改善箇所説明図

不具合の内容

ラゲージルーム下部

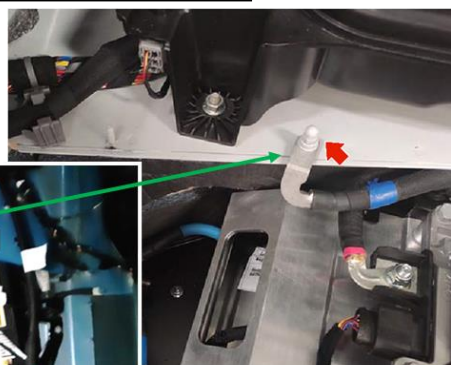
48 ボルトハイブリッドシステムにおいて、プラス端子および、アースケーブル端子の締め付けが不適切なため、接触不良となるものがある。そのため、ハイブリッドシステム不具合の警告が表示され、最悪の場合、接触抵抗が増えることで発熱し、火災にいたるおそれがある。

全車両、プラス端子とアースケーブル端子の締め付けを確認する、締め付けが不十分であった場合、発熱による損傷を確認し、損傷が確認された場合は損傷部品の交換もしくは損傷個所の修理を行う。
